**Objet : Modification n°1 du PLU de VILLECONIN
Avis de la Chambre d'agriculture**

Objet : Avis du Syndicat de l'Orge sur le projet de modification n°1 du plan local d'urbanisme de Villeconin

Avis demandé à la SAVAREN, pour le 22-09-2023, sur le Projet de modification n°1 du PLU de VILLECONIN approuvé le 21-03-2017

Objet : Avis du représentant de l'État – Modification n°1 du Plan Local d'Urbanisme de Villeconin

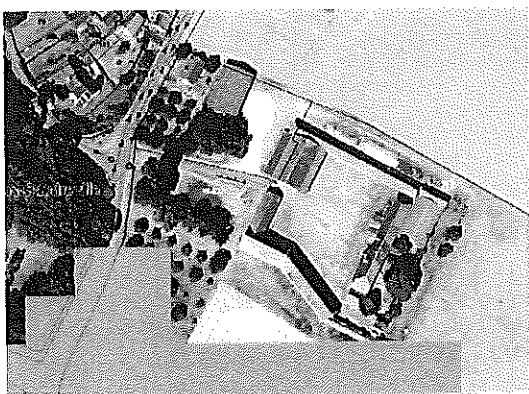
Le Syndicat confirme qu'une partie du verger et des espaces verts prévus dans l'OAP de la Ferme « Delton » de Sauderville est recensée en zone humide probable selon l'étude d'inventaire des zones humides menée par La Commission Locale de l'Eau (CLE) du Schéma d'Aménagement et de Gestion des Eaux (SAGE) Orge-Yvette, clôturée en 2019.

Le Syndicat note que l'OAP a symbolisé la mare à préserver.

Extrait de la Carte des espaces protégés au titre des monuments Historiques et des Sites.

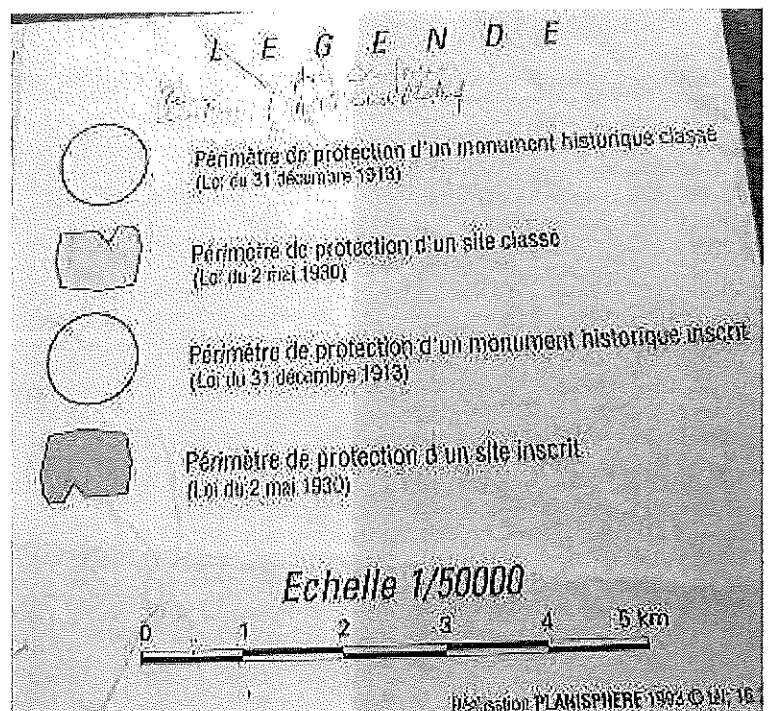
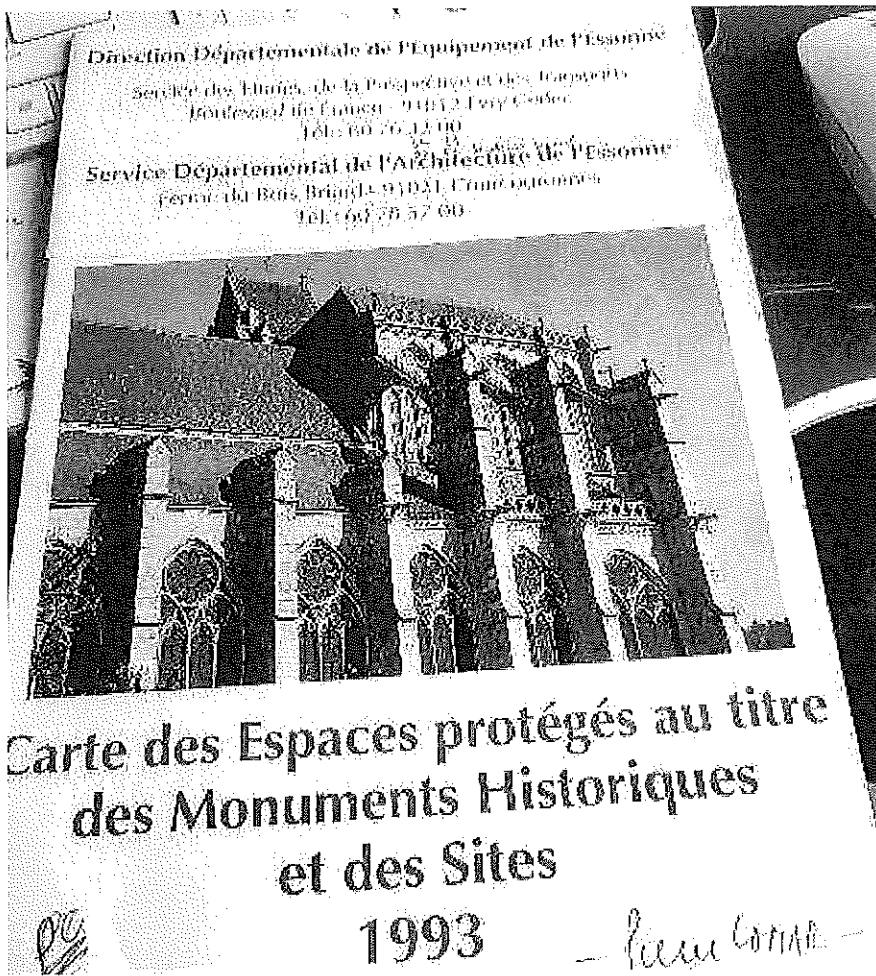
Le document ne précise pas que ces parcelles, sauf erreur de notre part (Cf. extrait de carte en annexe), sont en « site classé de la vallée de la Renarde ». Toute construction dans ce secteur relève donc d'une autorisation délivrée par le Ministre de l'Environnement, après avis de la CDNPS.

Nous sommes opposés au principe d'encourager des constructions neuves (5 logements maximum) sur cette OAP n°5 en site classé de la Vallée de la Renarde, et ce d'autant plus que le sud du hameau de Fourchainville fait déjà l'objet de mitages des zones boisées.
